*Ministero della cultura*

SOPRINTENDENZA SPECIALE PER IL PIANO NAZIONALE  
DI RIPRESA E RESILIENZA

*Oggetto:* [ID\_VIP: 7693] ALESSANDRIA (AL) – Progetto di un impianto fotovoltaico denominato ELLO 3, di potenza pari a 15,24 MW, comprensivo delle opere di connessione alla RTN, da realizzare nel comune di Alessandria in località Cascina Maddalena.

Parere tecnico istruttorio della Soprintendenza Speciale per il Piano Nazionale di Ripresa e Resilienza.

Elaborazione SSPNRR – Estratto PPR – Beni paesaggistici e componenti paesaggistiche

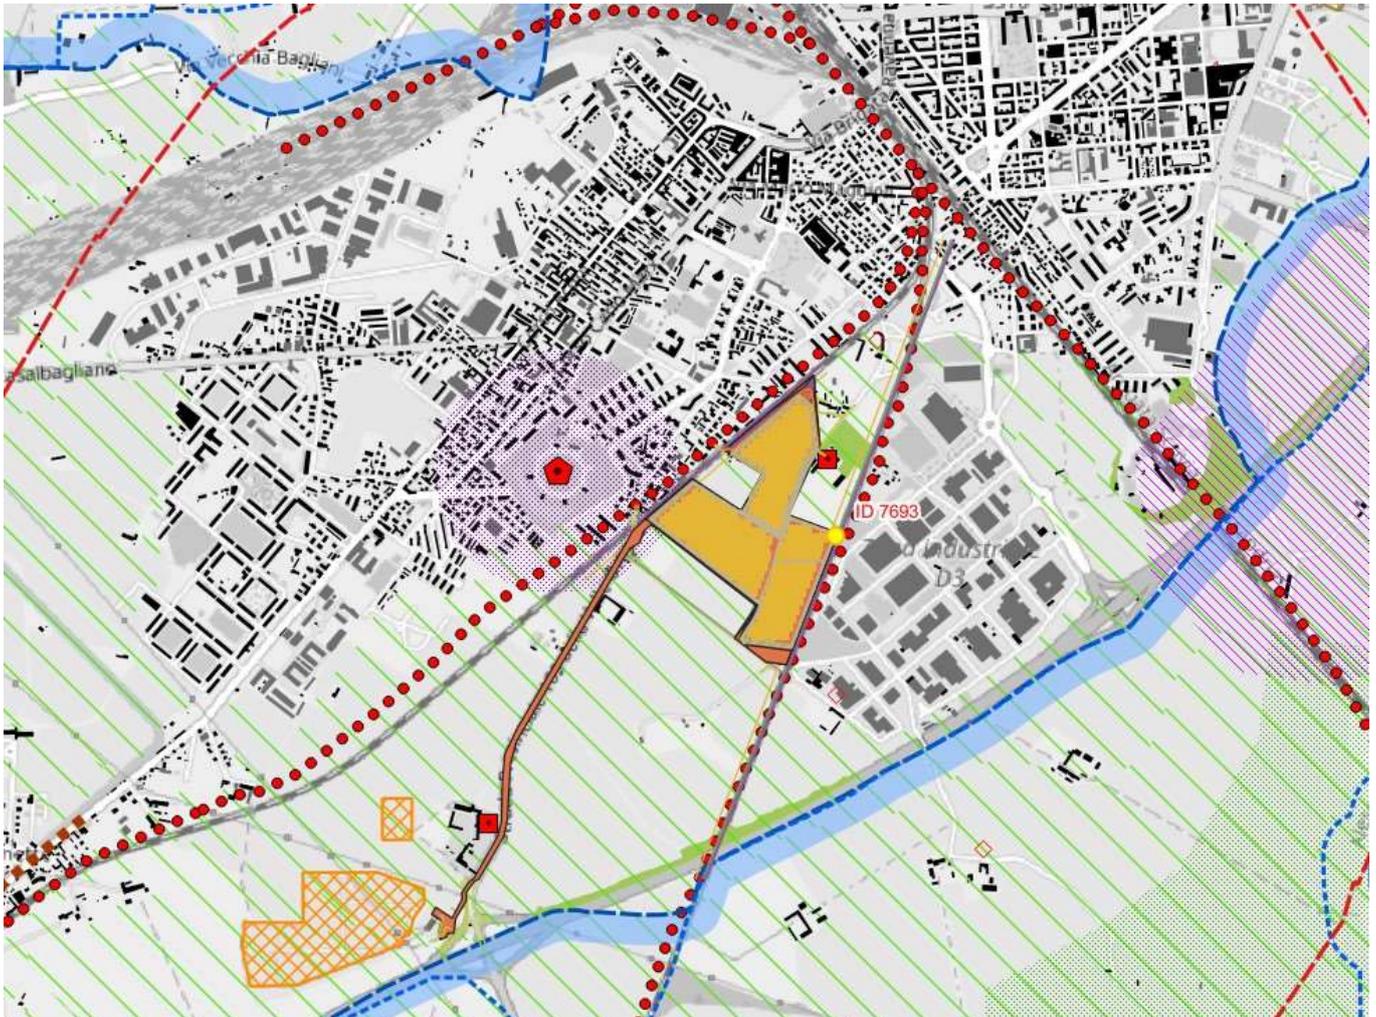
- è ricompresa tra due assi viari individuati tra le componenti paesaggistiche della *viabilità storica e patrimonio ferroviario*;
- è situata nei pressi del *Forte Acqui* (distante a circa 200 metri dall'area di impianto), individuato dal PPR tra i *Sistemi di Fortificazioni*, tra i luoghi caratterizzati da peculiari interazioni di componenti edificate ed il contesto;

Si deve inoltre evidenziare che, tra le componenti paesaggistiche del PPR – Tav.4, sono individuati quale *struttura insediativa storica (insediamenti con strutture signorili e/o militari caratterizzanti)* la *Cascina Maddalena*, adiacente all'impianto, con il relativo parco sottoposto a tutela ai sensi dell'art. 142, comma 1, lettera g) e la *Cascina Aulara*, adiacente alle opere di connessione.

Immagine elaborata dalla SS-PNRR relativa al sistema vincolistico

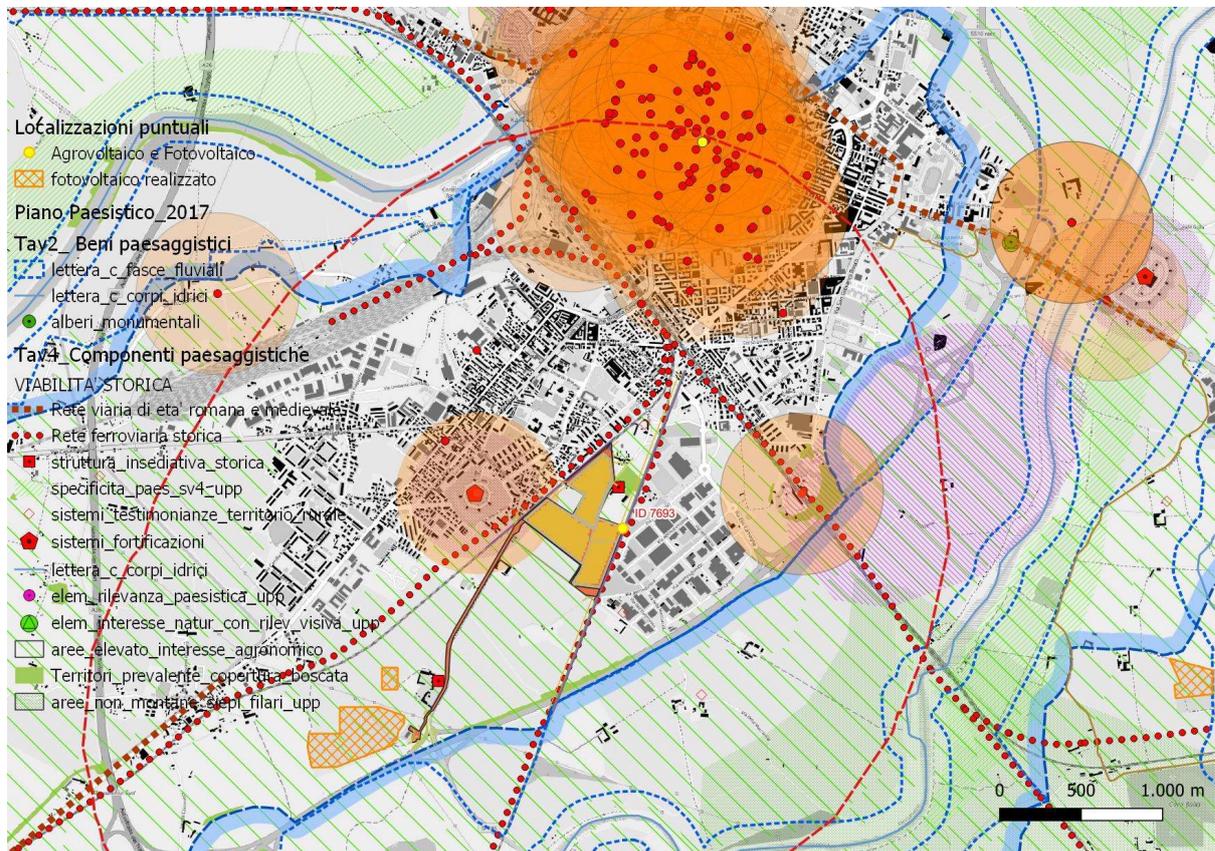
- una porzione dell'impianto rientra all'interno del buffer di 500 metri come definito ai sensi dell'art. 20 comma 8, lettera c-*quater* del D.Lgs. 199/2021, come modificato dal D.L. 13/2023, data la presenza del *Forte Acqui*;
- si riscontrano evidenti trasformazioni dei terreni rurali adiacenti alle Cascine sopra citate, anche rispetto agli obiettivi dell'art. 40 – *Insedimenti rurali* (aree rurali di pianura e collina, m.i.10) del PPR, che, tra gli altri, prevede il potenziamento della riconoscibilità dei luoghi di produzione agricola che qualificano l'immagine del Piemonte.

Estratto TAV.03 – Planimetria generale di progetto  
L'area interna al tratteggio rosso è la porzione stralciata

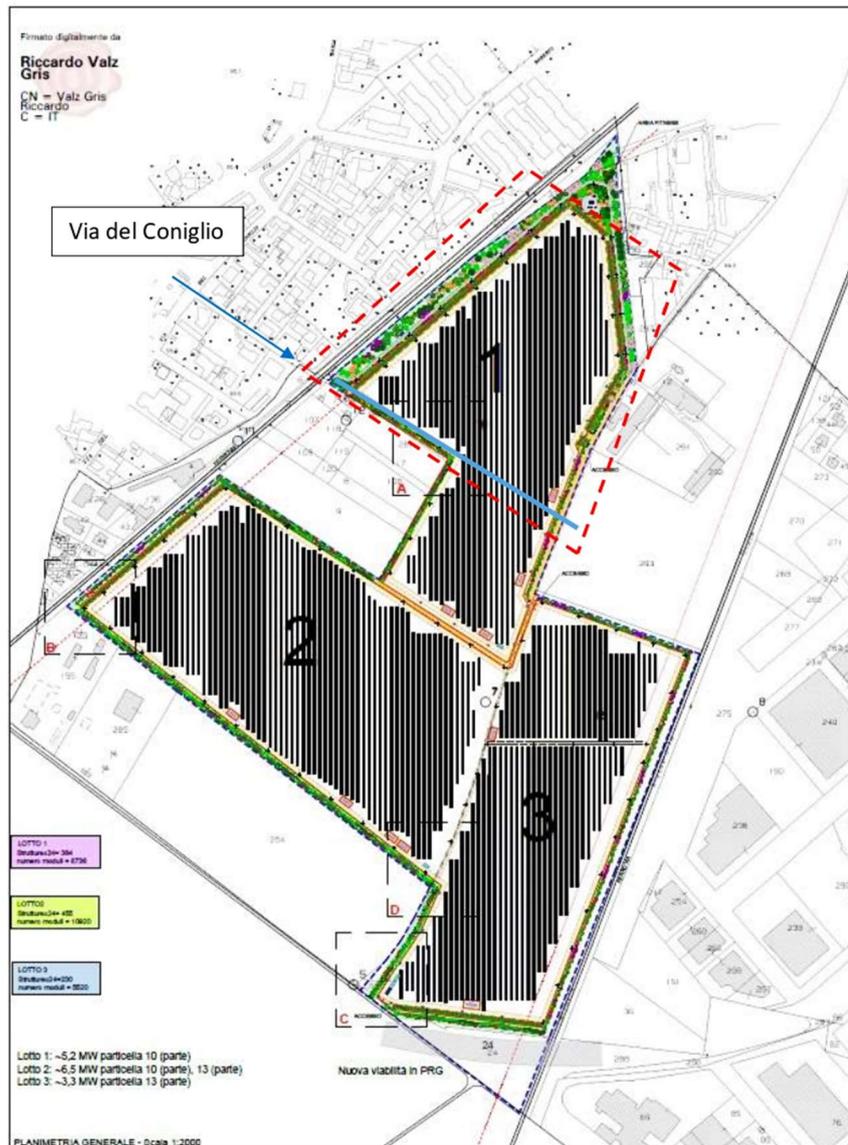
**CONSIDERATO** che alla luce dell'analisi svolta dalla Scrivente si ritiene che il layout di progetto debba essere comunque ridimensionato, in particolare nella porzione nord del campo 1 dove l'impianto si estende fino ai limiti della *Cascina Maddalena* e della relativa area tutelata ai sensi dell'142 co. 1, lett. f) del D.Lgs. 42/2004, ritenendo che il limite del perimetro debba attestarsi lungo l'asse definito da Via del Coniglio.

- a. prevedendo una modifica del layout di progetto nelle aree limitrofe la Cascina Maddalena tramite una riduzione di pannelli fotovoltaici nella parte nord del campo n. 1; si richiede, in particolare, di arretrare il campo sino all'asse definito da Via del Coniglio, in modo da mantenere la visibilità della Cascina verso il complesso edificato della città di Alessandria, priva di elementi di detrazione e integra nei propri caratteri di suolo agricolo;
